RD752

Créneau à 2 x 2 voies

entre Saint-Pierre-Montlimart
et Beaupreau communes
de Montrevault-sur-Èvre et
Beaupreau-en-Mauges

**Dossier d'enquête
complémentaire**

Maintien de la route existante

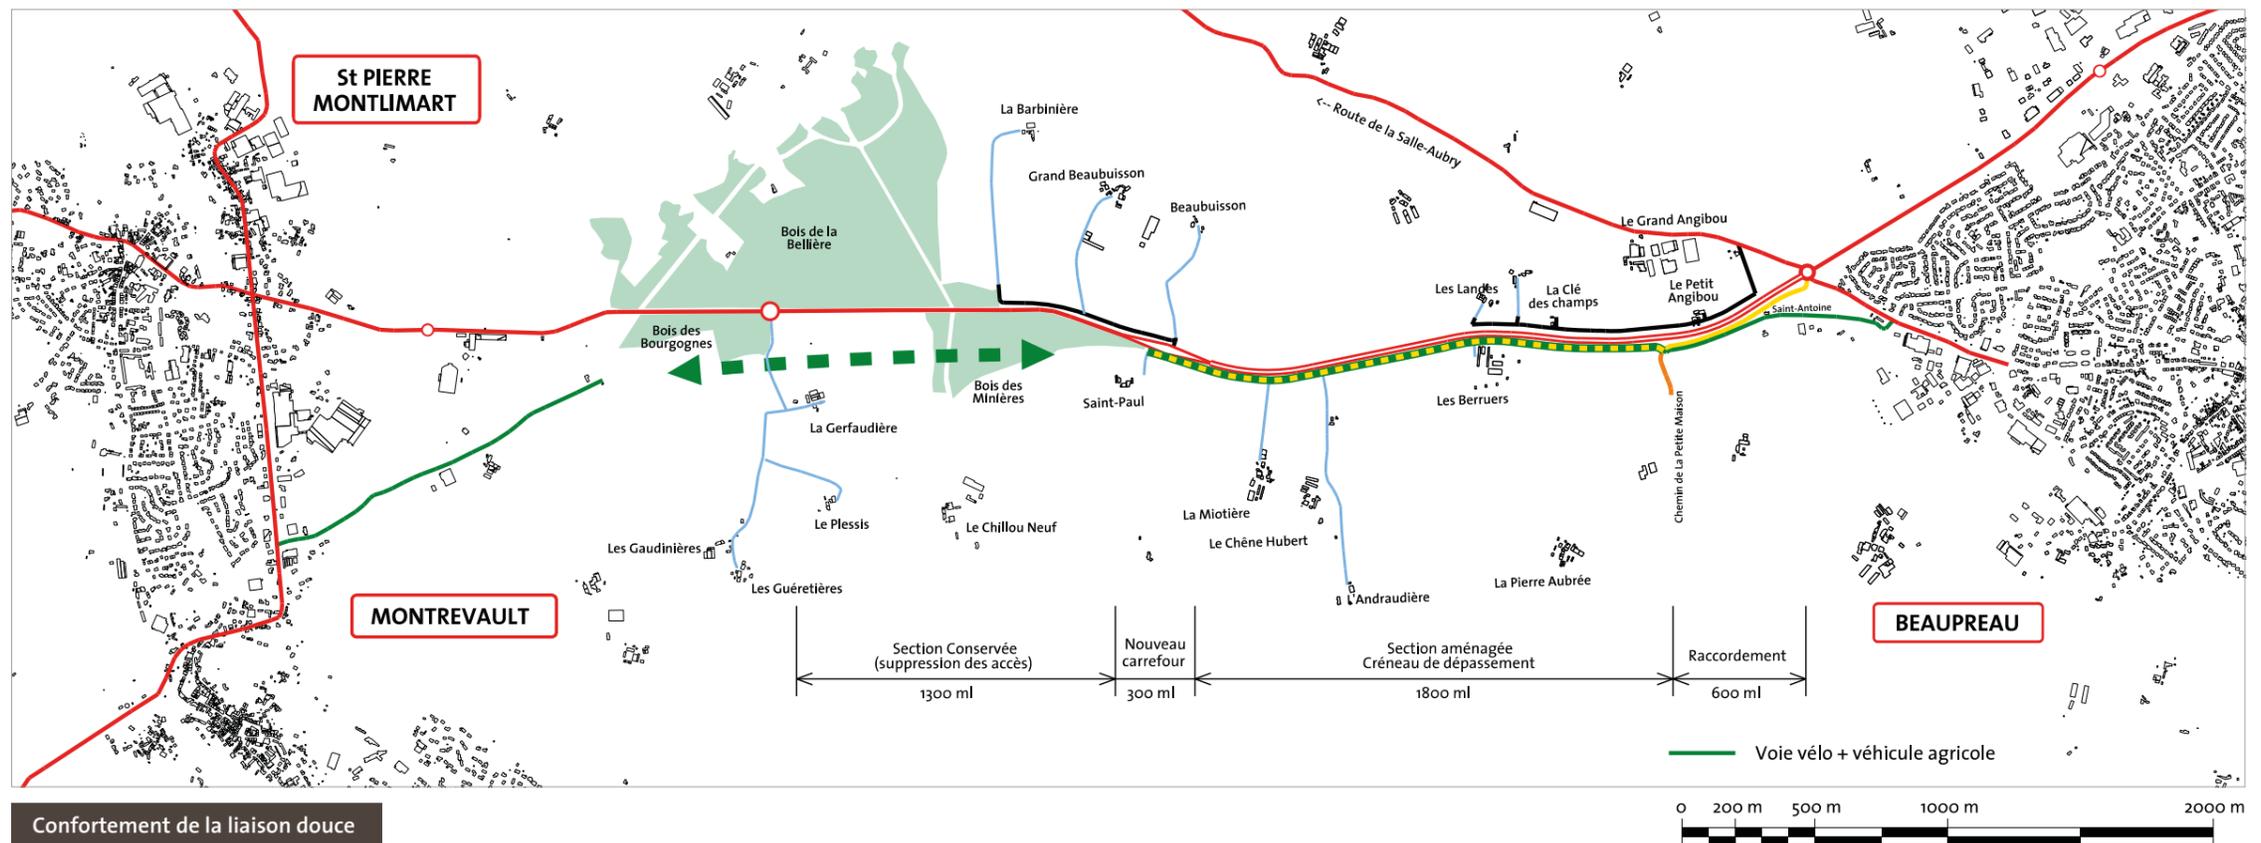
Le projet soumis à l'enquête complémentaire comprend les modifications suivantes :

→ **Confortement de la liaison douce** prévue qui reliera Beaupréau (rond-point de La Loire) à Montrevault (Le Planty), s'appuyant sur la voie parallèle du projet conservée entre Beaupréau et Saint Paul.

→ **Sécurisation des carrefours**, suppression des accès directs, aménagement d'un carrefour type tourne à gauche à Saint Paul pour rétablir les accès riverains et permettre les traversées et maintien du carrefour giratoire de la Gerfaudière. Réalisation d'une voie de raccordement de la VC de desserte du Chillou jusqu'au giratoire de la Gerfaudière.

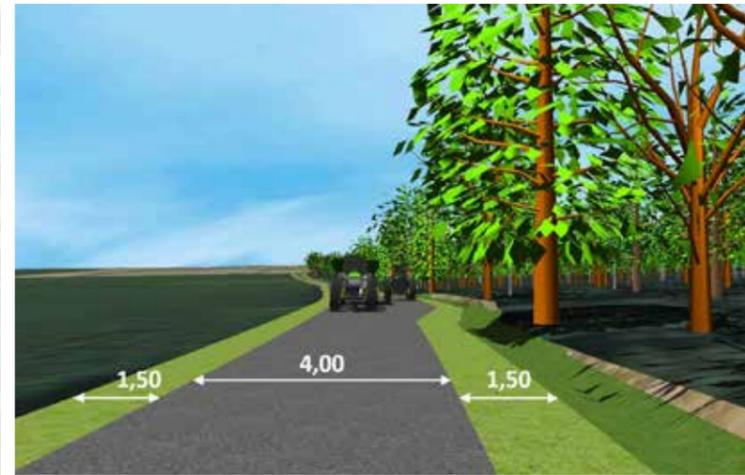
→ **Réalisation d'un créneau de dépassement** à 2x2 voies réduit à la section comprise entre le Grand Angibou et Saint-Paul, soit une longueur de 1800 ml.

→ Aménagement d'un carrefour type tourne à gauche sur la RD 752 au droit de Saint Paul/Beaubuisson :

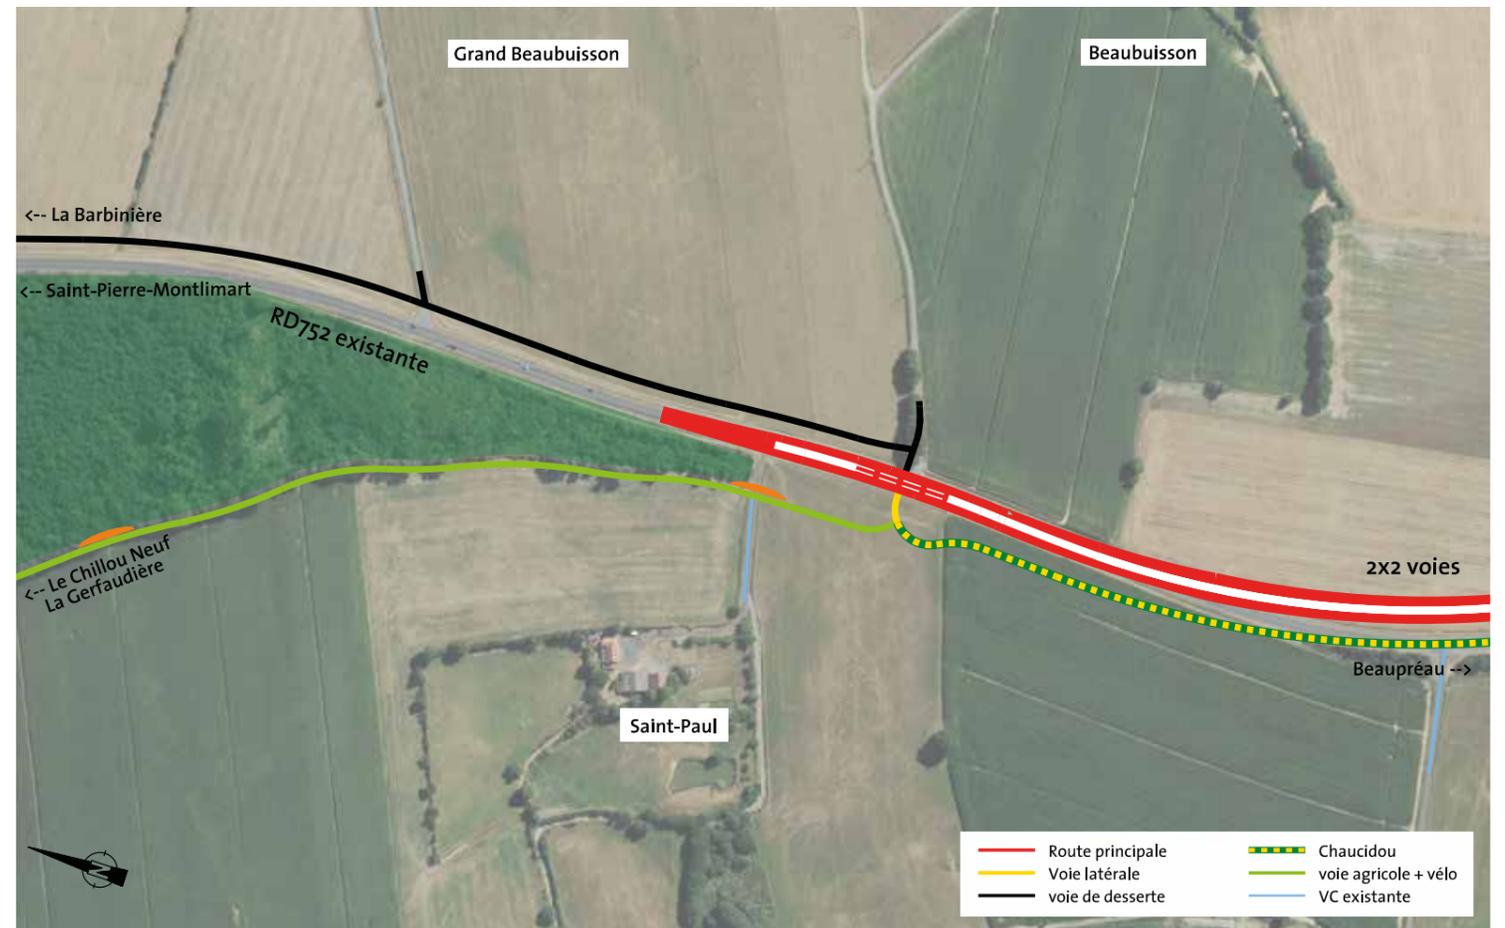
— pour permettre le raccordement des voies de desserte locale des lieux-dits la Barbinière, le Grand Beaubuisson, Beaubuisson côté Ouest

— pour permettre les échanges de desserte locale du lieu-dit saint Paul et le raccordement à la voie parallèle côté Est de la voie parallèle en direction de Beupréau

Traitement de la voie parallèle en « Chaucidou »

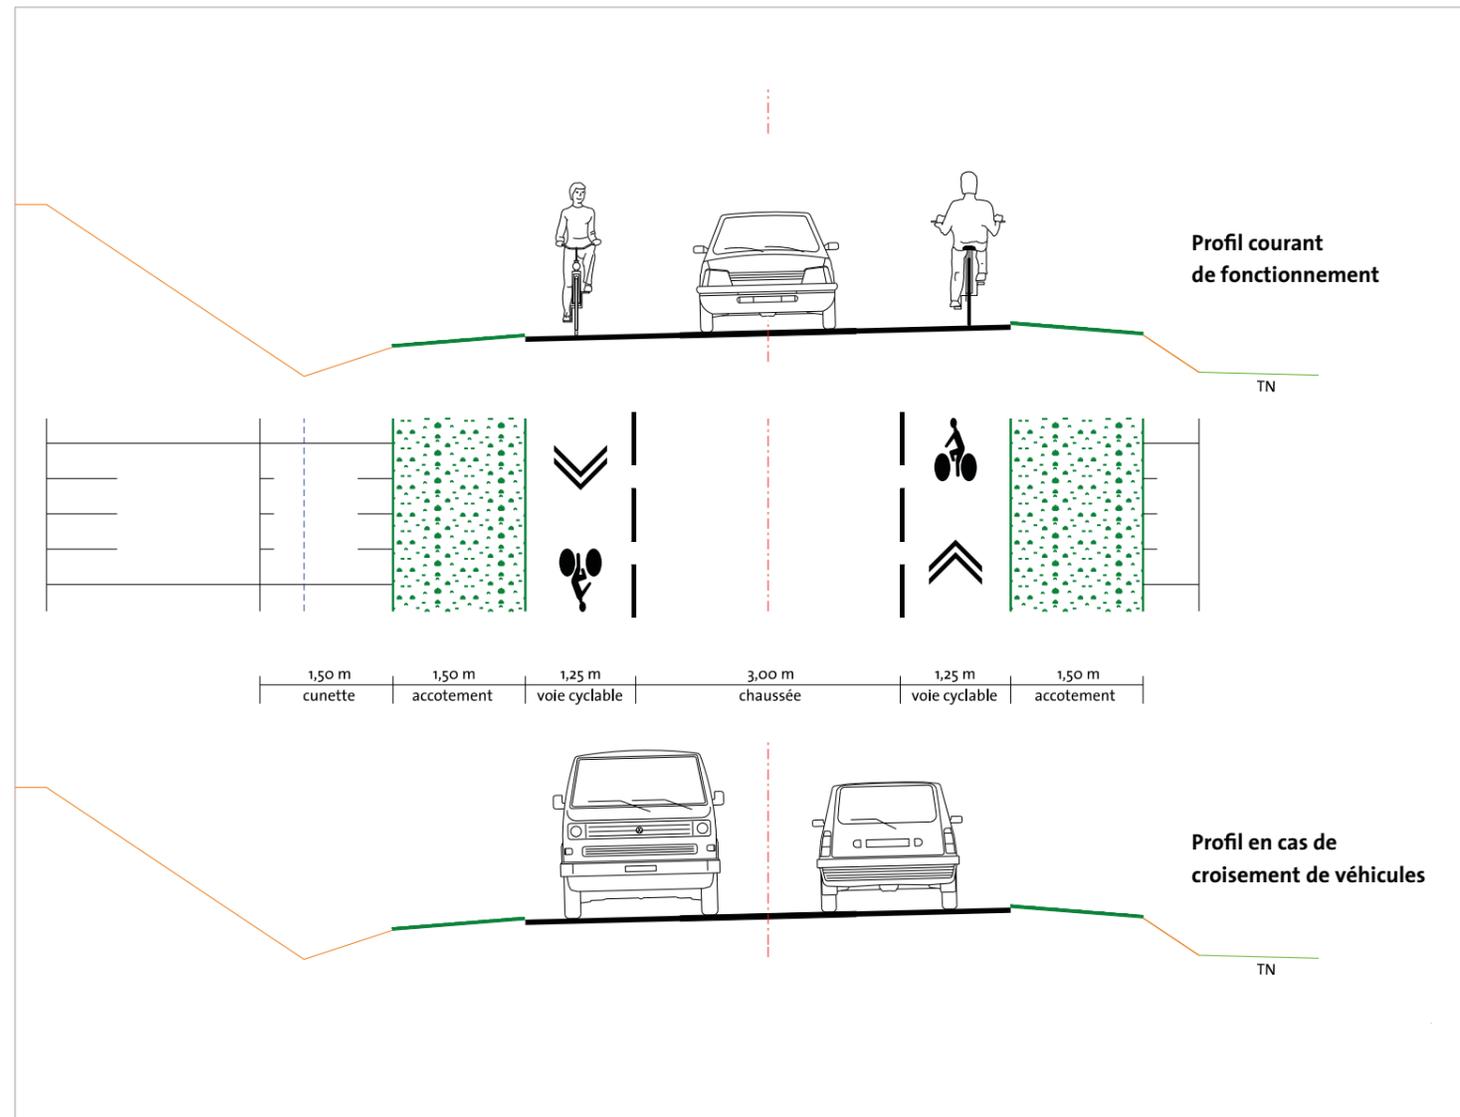
La voie parallèle prévue au projet est conservée dans la partie comprise entre Saint-Antoine et Saint-Paul et traitée en « chaucidou »*. La voie de desserte des Landes, de Bellevue et du petit Angibou, permettant de supprimer les accès directs sur la RD 752, est conservée.

* Une chaussée à voie centrale banalisée (CVCB) dit « chaucidou » est une chaussée où les véhicules circulent sur la voie centrale et empruntent la bande cyclable uniquement pour se croiser, sous réserve de l'absence de cyclistes. L'aménagement et l'utilisation des CVCB sont désormais réglementés (article R431-9 du code de la route et article 118-1C de la partie 7 de l'IISR Instruction interministérielle sur la signalisation routière).

La voie communale de La Petite Maison

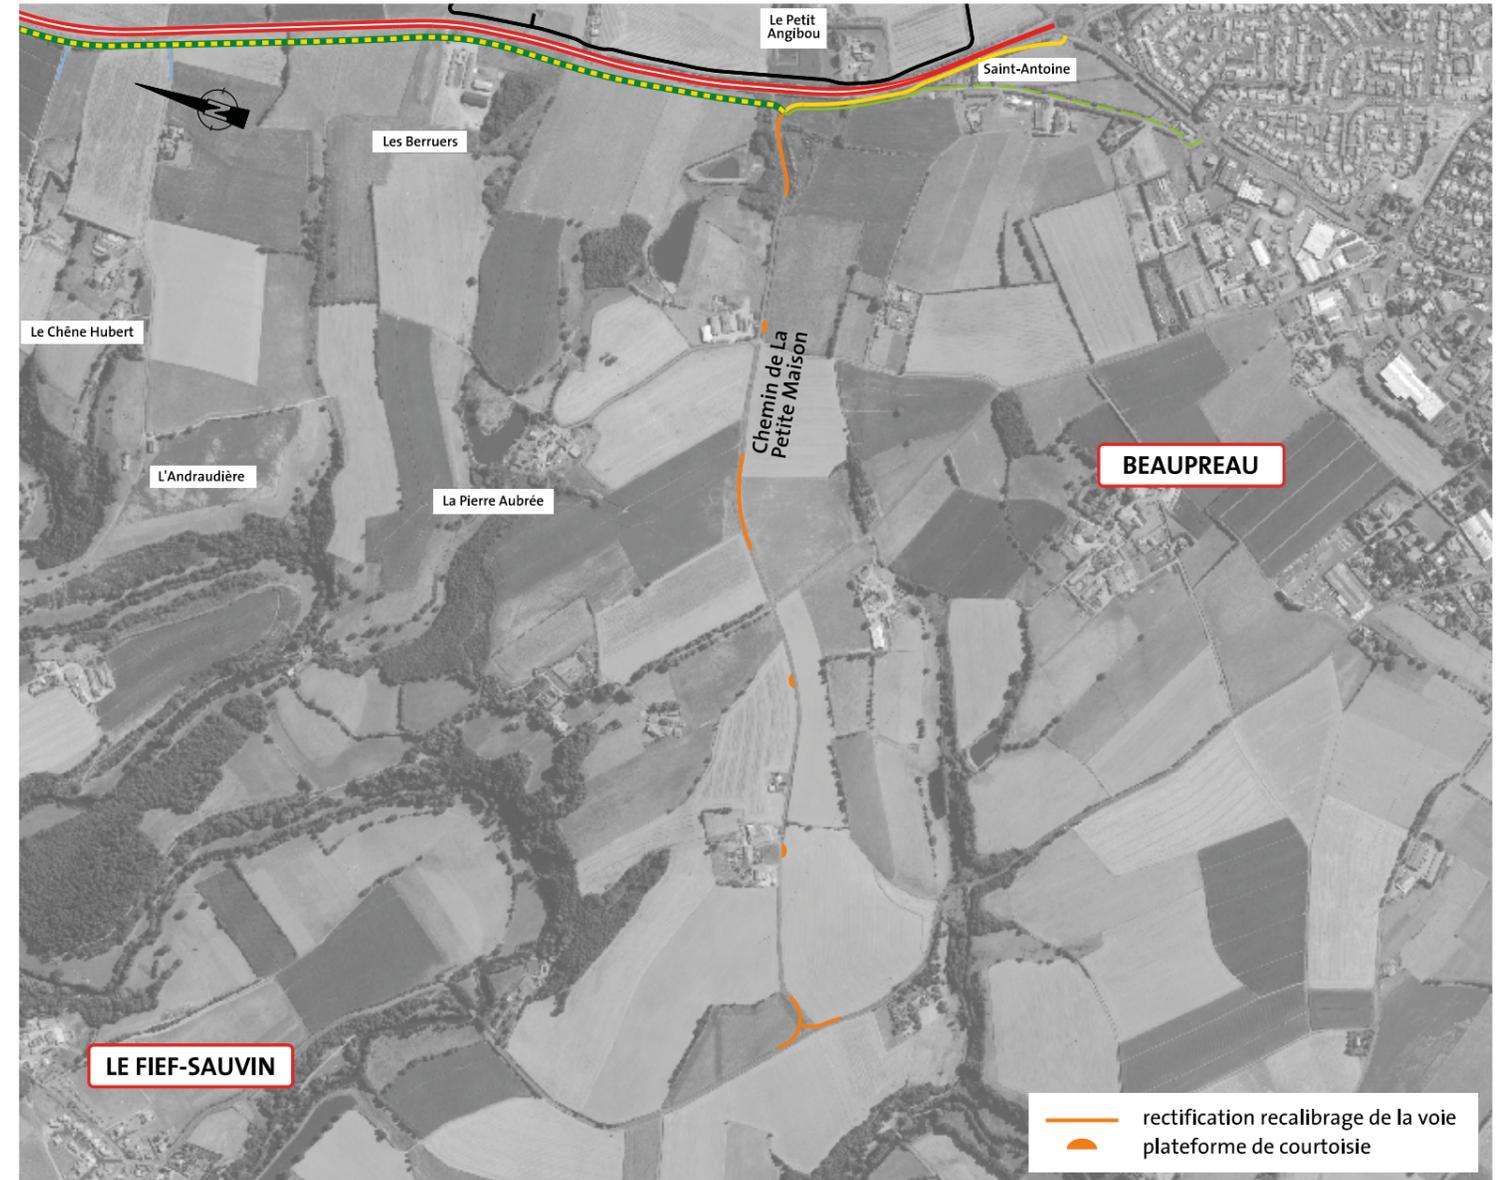
La voie communale du Vigneau (ou de « la Petite Maison ») sera raccordée directement au rond-point de la Loire à Beaupréau (RD 752/80/201). La réalisation d'aménagements ponctuels est prévue par le Département dans le cadre de l'aménagement de la RD 752 pour faciliter le croisement des engins agricoles et faciliter la circulation dans les parties les plus étroites.

Les traitements des points singuliers prévus sont les suivants :

- élargissement de 4 à 5,5 ml sur 180 ml de long en amont du raccordement à la voie parallèle à la RD 752,
- rectification et recalibrage à 5,5 ml d'une zone de virage sur 200 ml,
- reconfiguration du carrefour RD 80/VC7 pour faciliter les liaisons entre la RD 752 et le Fief-Sauvin.
